Aan: De wethouder voor Verkeer en vervoer
Betreft: Verzoek voor aanpassing Menu kaart 'Tijdelijke maatregelen openbare ruimte' van 8 mei 2020 (We geven elkaar de Ruimte)
Datum: 27 mei 2020

ADRES AAN DE GEMEENTERAAD VAN AMSTERDAM

inzake verzoek een beleidskader 'Ruimte voor de fietser bij gemengd verkeer op te stellen'
27 mei 2020

Fietser in de knel op de fietsstraat Weteringschans-oost.

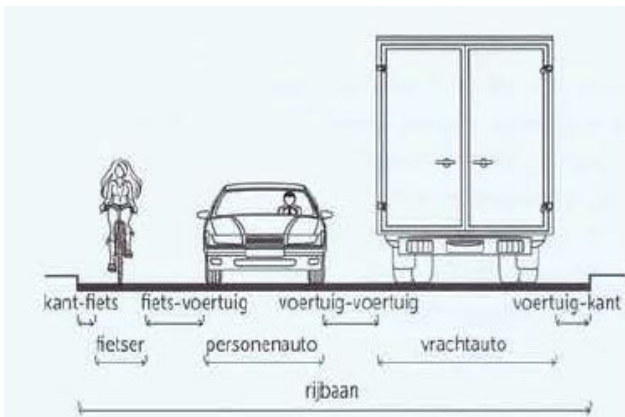
Om een indruk te geven van waar onze zorg op gebaseerd is, volgen hierna twee foto's van de net aangelegde fietsstraat op de Weteringschans, die hier 4,00 meter breed is. De fietser komt hier in de knel. Dit is geen veilige situatie voor kwetsbare fietsers zoals ouderen en

kinderen¹. De CROW-maatvoeringsnormen (zie bijlage) leiden tot een minimummaat van 4,50 meter. Dit is ook de breedte van de fietsstraat in de Sarphatistraat. De Fietzersbond vindt een norm van 3.50 m dus veel te krap.
